III/11822 - Směr staničení | km 5,234 | Cestmistrovství Příbram | Solenice | 49,613380N, 14,192018E | ID 15164

BI PK (2024)

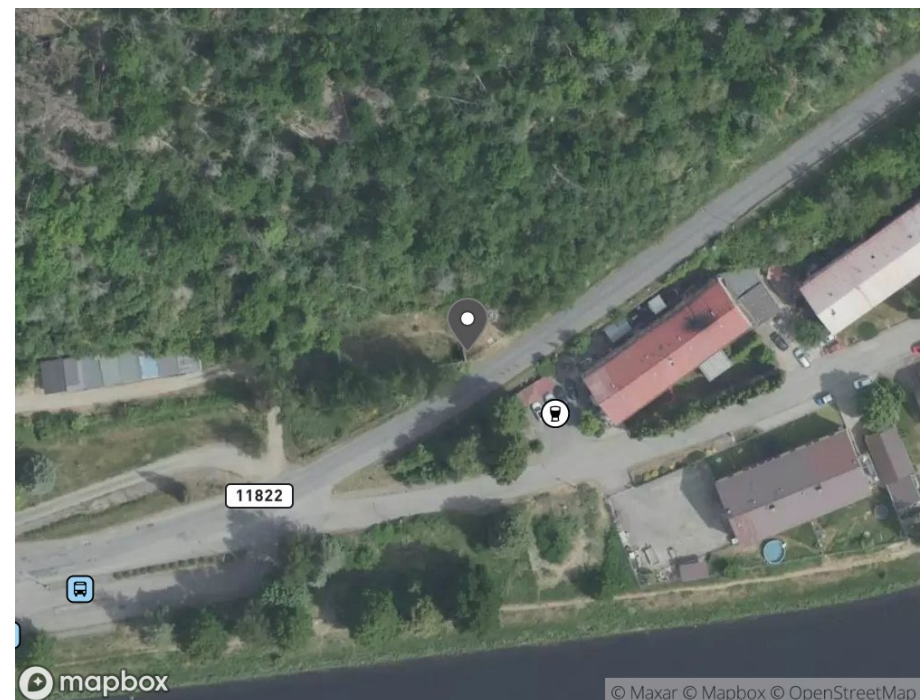
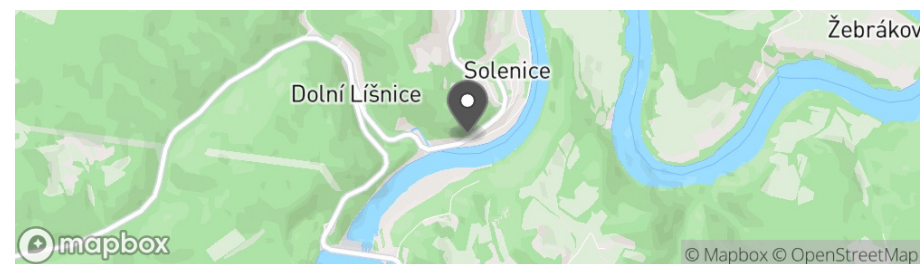
Bezpečnostní deficit	Reklamní zařízení
Kategorie	1 x - Reklamní zařízení (rušivý efekt na účastníky silničního provozu)
Závažnost rizika	Nizká
Poznámka	-

Návrh opatření	Odstranění
Poznámka	-
Náročnost realizace	Administrativní řešení

III/11822 - Směr staničení | km 5,278 | Cestmistrovství Příbram | Solenice | 49,613144N, 14,191421E | ID 15165

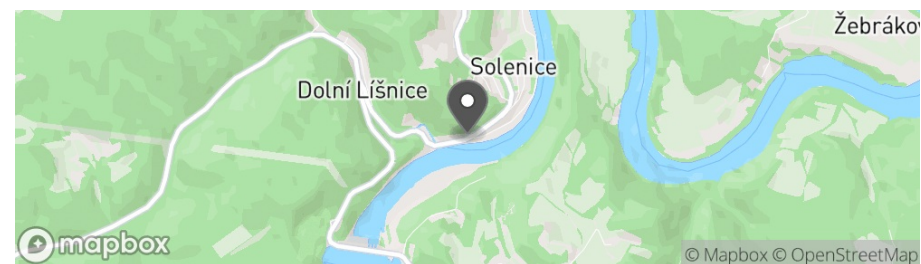
Bezpečnostní deficit	Mezikřižovatkový úsek
Kategorie	260 m - Absence nebo opotřebované VDZ
Závažnost rizika	Nizká
Poznámka	Absence VDZ V 4.

Návrh opatření	Realizace, oprava VDZ
Poznámka	-
Náročnost realizace	Administrativní řešení

III/11822 - Směr staničení | km 5,334 | Cestmistrovství Příbram | Solenice | 49,613033N, 14,190765E | ID 15393

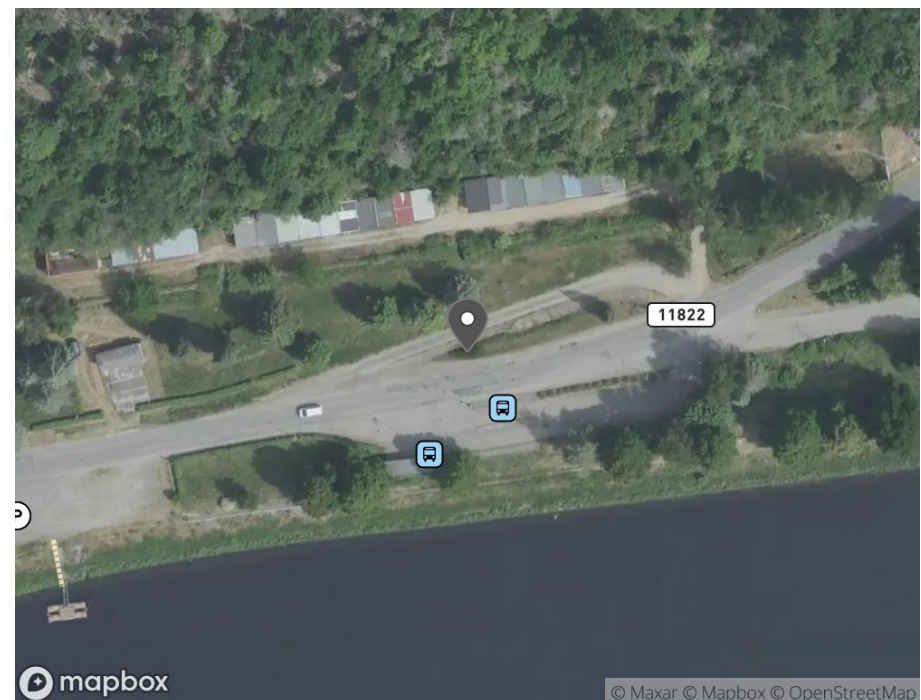
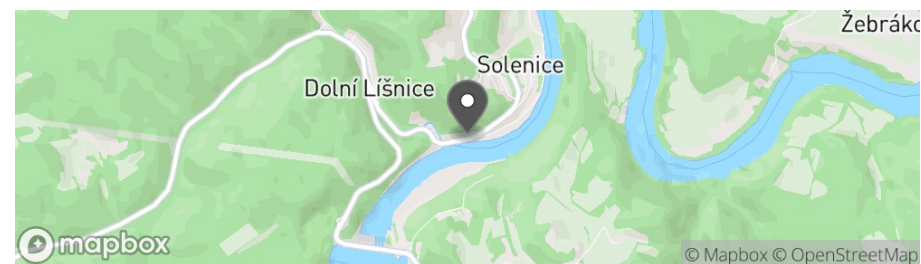
Bezpečnostní deficit	Autobusová zastávka
Kategorie	1 x - Absence SDZ nebo dopravního zařízení
Závažnost rizika	Nizká
Poznámka	Absence SDZ B 24b, E 13 s nápisem MIMO BUS.

Návrh opatření	Realizace, oprava SDZ
Poznámka	Řešit společně se záznamem ID 15223.
Náročnost realizace	Administrativní řešení

III/11822 - Směr staničení | km 5,497 | Cestmistrovství Příbram | Solenice | 49,612751N, 14,188556E | ID 15169

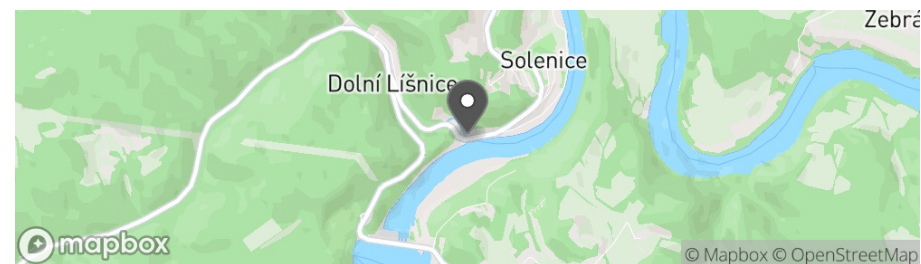
Bezpečnostní deficit	Záchytné zařízení
Kategorie	1 x - Nevhodný typ záchytného zařízení
Závažnost rizika	Střední
Poznámka	Neadekvátní typ zádržného zařízení v místě mostního objektu. Je identifikováno riziko v podobě pádu vozidla z PK, a to v případě náhlého vyjetí z vozovky.

Návrh opatření	Odstranění a nahrazení svodidlem
Poznámka	V místě mostního objektu instalovat adekvátní zádržné zařízení s odpovídající úrovní zadržení.
Náročnost realizace	Administrativní řešení

III/1822 - Směr proti staničení | km 5,494 | Cestmistrovství Příbram | Solenice | 49,612701N, 14,188626E | ID 15218

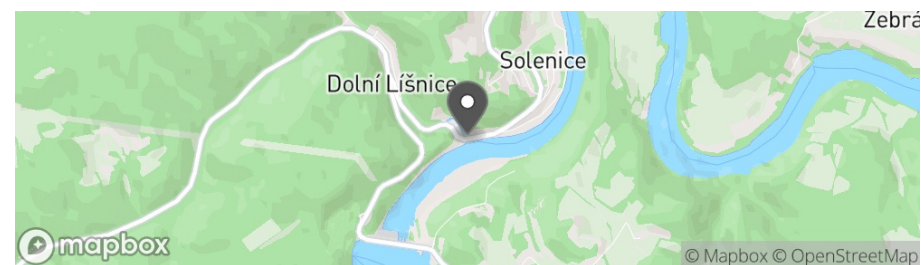
Bezpečnostní deficit	Přístupové podmínky pro chodce
Kategorie	130 m - Absence pěší infrastruktury
Závažnost rizika	Střední
Poznámka	-

Návrh opatření	Vytvoření adekvátních podmínek pro pěší
Poznámka	-
Náročnost realizace	Složité řešení

III/1822 - Směr proti staničení | km 5,400 | Cestmistrovství Příbram | Solenice | 49,612831N, 14,189874E | ID 15222

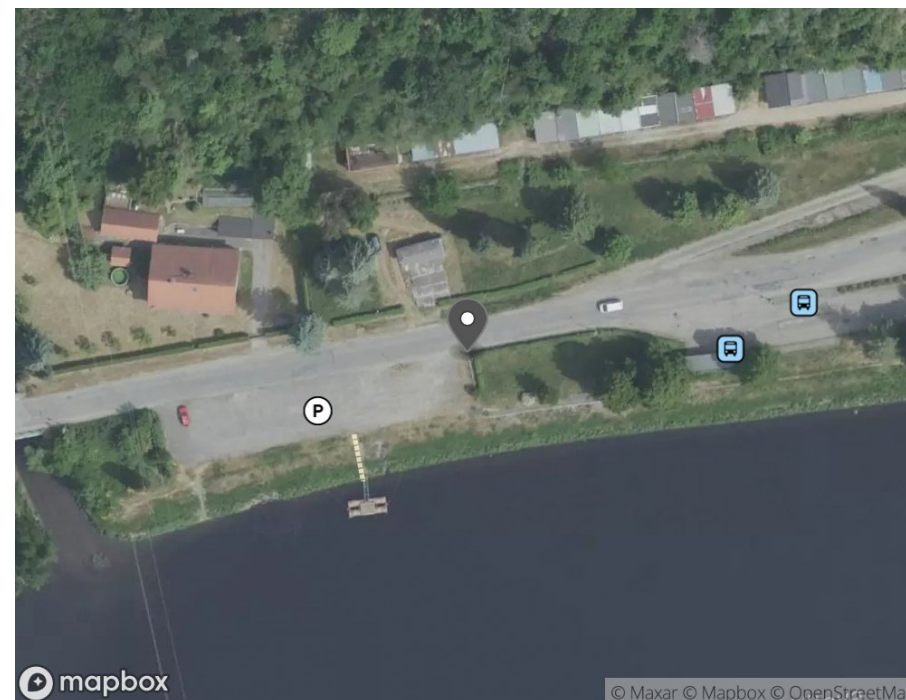
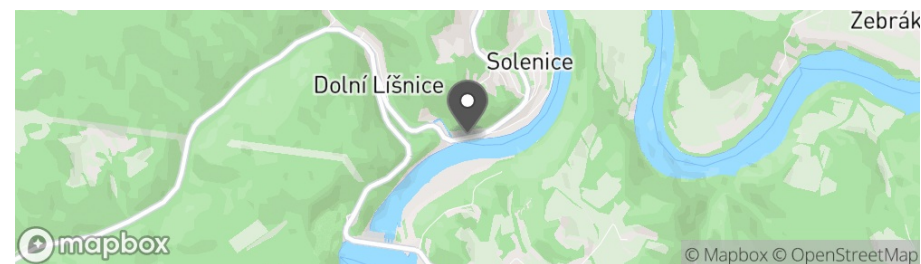
Bezpečnostní deficit	Křižovatka
Kategorie	1 x - Neadekvátní umístění SDZ
Závažnost rizika	Nizká
Poznámka	SDZ P 2 je vzdálené od křižovatky 80 m.

Návrh opatření	Náprava provedení SDZ
Poznámka	Umístění SDZ ve vzdálenosti do 25 m od křižovatky dle TP 65.
Náročnost realizace	Administrativní řešení

III/11822 - Směr proti staničení | km 5,367 | Cestmistrovství Příbram | Solenice | 49,612915N, 14,190539E | ID 15223

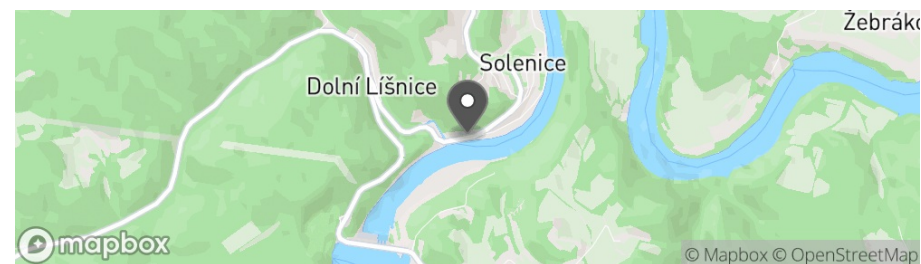
Bezpečnostní deficit	Autobusová zastávka
Kategorie	1 x - Absence nebo opotřebované VDZ 1 x - Absence SDZ nebo dopravního zařízení
Závažnost rizika	Nizká
Poznámka	Absence SDZ B 24a, E 13 s nápisem MIMO BUS. Absence VDZ V 2b.

Návrh opatření	Realizace, oprava SDZ
Poznámka	Současně realizace VDZ. Řešit společně se záznamem ID 15393.
Náročnost realizace	Administrativní řešení

III/1822 - Směr proti staničení | km 5,288 | Cestmistrovství Příbram | Solenice | 49,613049N, 14,191342E | ID 15225

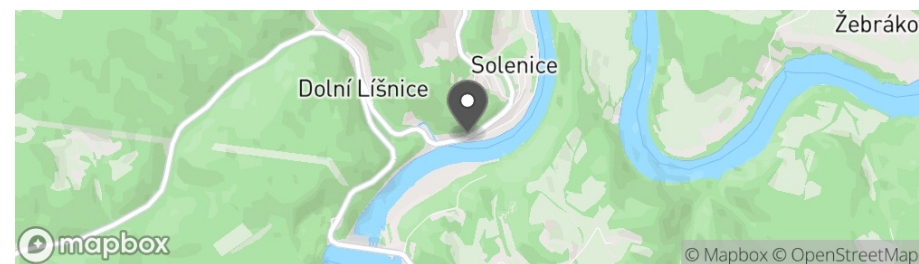
Bezpečnostní deficit	Křižovatka
Kategorie	1x - Absence nebo opotřebované VDZ 1x - Neadekvátní úhel křížení (menší než 75° nebo větší než 105°) 1x - Rozlehlá křižovatka, psychologická přednost v jízdě
Závažnost rizika	Střední
Poznámka	Absence VDZ V 2b v prostoru křižovatky.

Návrh opatření	Stavební úprava křižovatky, vč. dopravního značení
Poznámka	-
Náročnost realizace	Složitě řešení

III/11822 - Směr proti staničení | km 5,272 | Cestmistrovství Příbram | Solenice | 49,613132N, 14,191607E | ID 15392

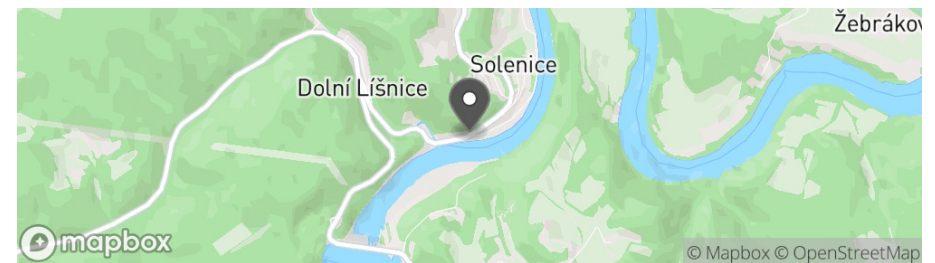
Bezpečnostní deficit	Mezikřižovatkový úsek
Kategorie	235 m - Absence nebo opotřebované VDW
Závažnost rizika	Nizká
Poznámka	Absence VDW V 4.

Návrh opatření	Realizace, oprava VDW
Poznámka	-
Náročnost realizace	Administrativní řešení
